DYREKTYWA ZDATNOŚCI - AIRWORTHINESS DIRECTIVE
Nr SP - 0070 -1999-A

1.Przedmiot: Samolot / Aircraft , model: M28 "Skytruck"

3.Dotyczy: Wyważenia lotek / Balance aleron

BIULETYN OBOWIĄZKOWY Nr E/12.024/99

PRZYZRZĄD 010.559.032699 DO WYWAŻANIA LOTEK

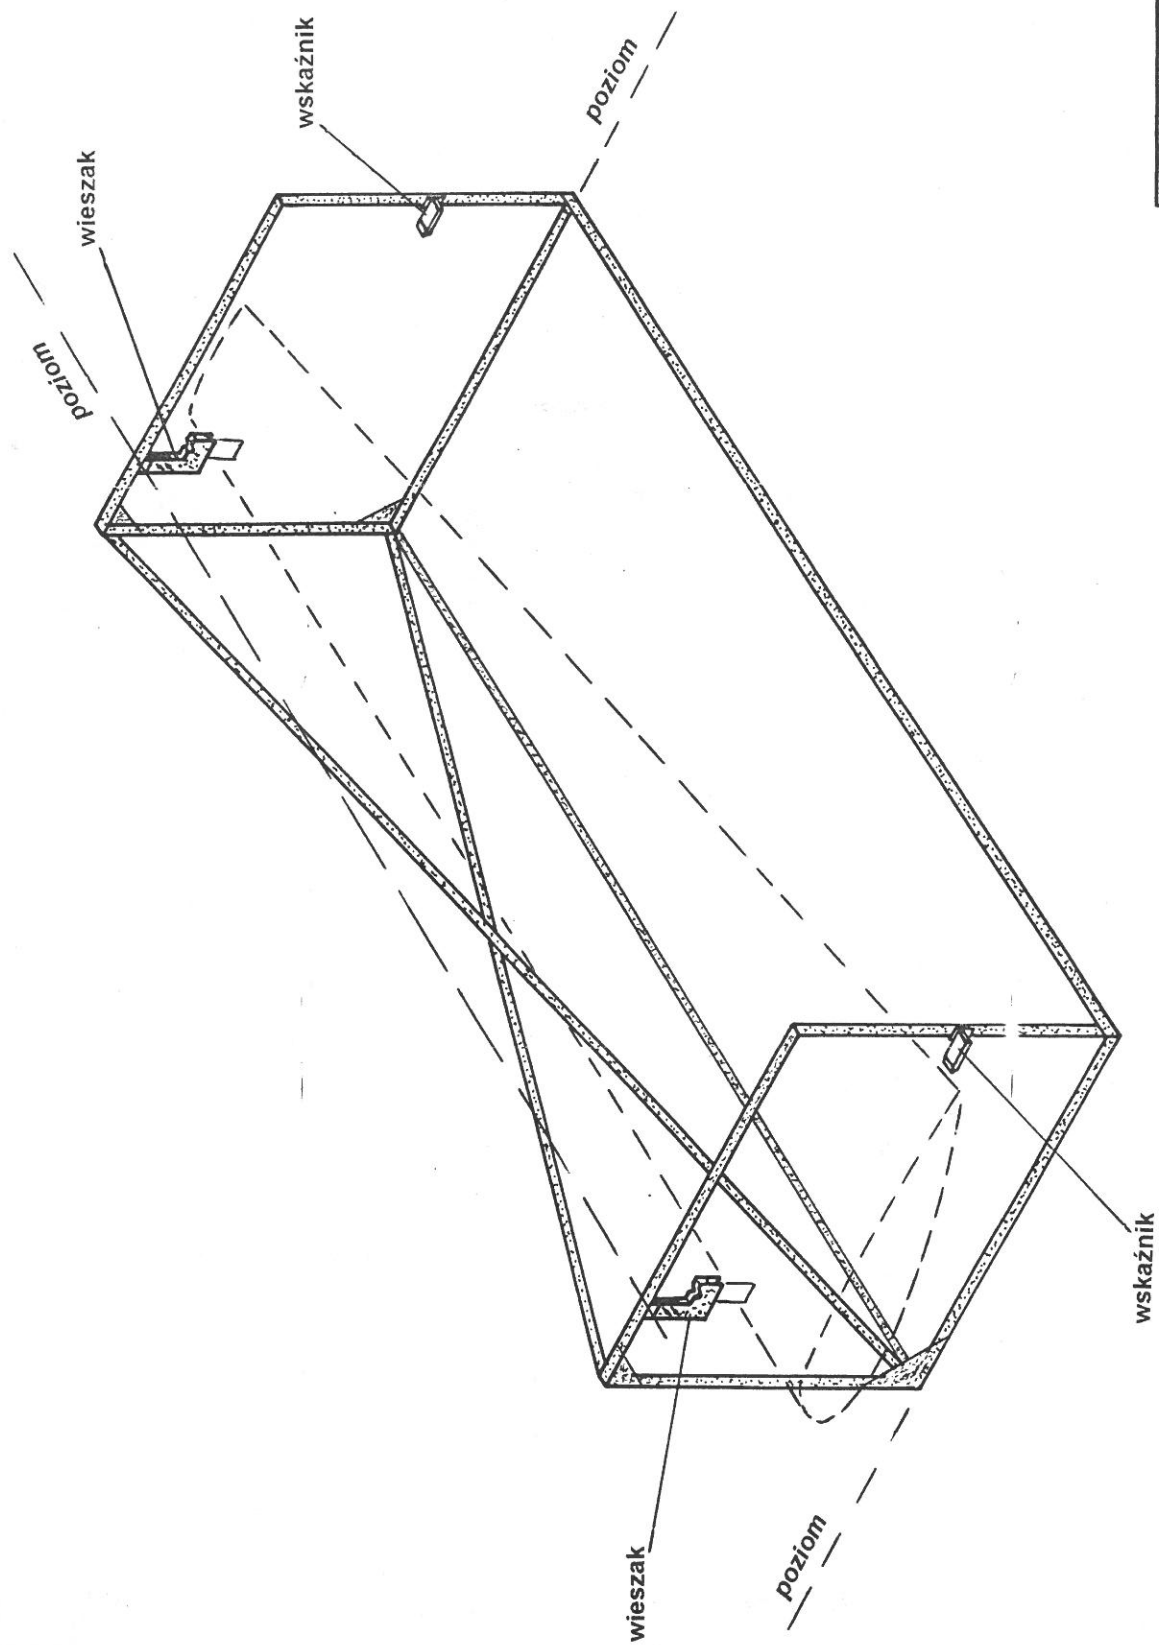
1. Zmontować przyrząd 010.559.032699 i ustawić go w pomieszczeniu, w którym nie ma gwałtownych ruchów powietrza.
2. Dokładnie wypoziomować przyrząd 010.559.032699.
3. Zdemontować lotkę zgodnie z Instrukcją Obsługi Technicznej, rozdz. 57, pkt. 57-51.E.
4. Zawiesić lotkę w przyrządzie w odwrotnym położeniu - dolną powierzchnią do góry (odwrotne położenie niż na samolocie). Zwrócić przy tym uwagę na odpowiednie ustawienie wieszaków przyrządu zapewniających poziome ustawienie lotki wzdłuż rozpiętości. Lotka w przyrządzie musi wychylać się płynnie.

5. Na tylnej krawędzi lotki, na osi przeciwięzaru lotki ustawić ciężar 290 G. Prawdłowo wyważona lotka powinna ustawić się poziomo - wówczas krawędź sphywu prawidłowo wyważonej lotki powinna znaleźć się na tym samym poziomie, co odpowiedni wskaźnik na przyrządzie. W innym przypadku wyważać lotkę zgodnie z pkt. 6 n/n biuletynu.

b) przy ustawionym ciężarze 290 G na tylnej krawędzi lotki, zmieniać ciężar przeciwięzaru tak, aby lotka ustawiła się poziomo, czyli aby krawędź sphywu "zgrała się" z odpowiednim wskaźnikiem na przyrządzie.
